改善箇所説明図

後部雾灯

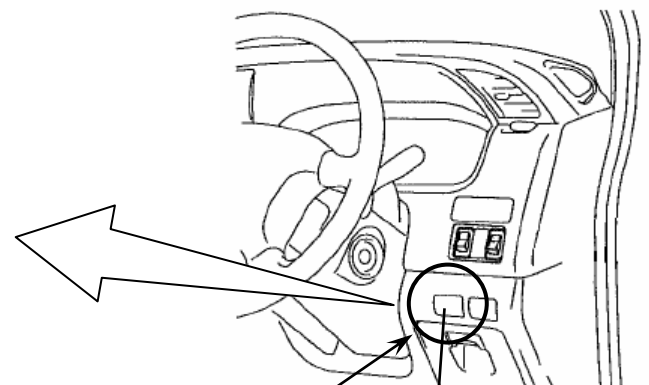
後部雾灯スイッチ（改善前）

点灯操作状態表示灯(追加)

後部雾灯スイッチ（改善後）

後部雾灯スイッチ(交換)

基準不適合発生箇所

後部霧灯の点灯操作状態表示装置及び電気回路が不適切なため、点灯操作状態が表示されない。また、前照灯又は前部霧灯が点灯していない状態で後部霧灯が点灯し、道路運送車両の保安基準に適合しない。

改善の内容

全車両、当該電気回路に補助回路を追加するとともに、後部雾灯スイッチを対策品と交換する。また、点灯操作状態表示灯を追加する。

識別：銀色のシールをモデルナンバープレートの右横に貼り付ける。
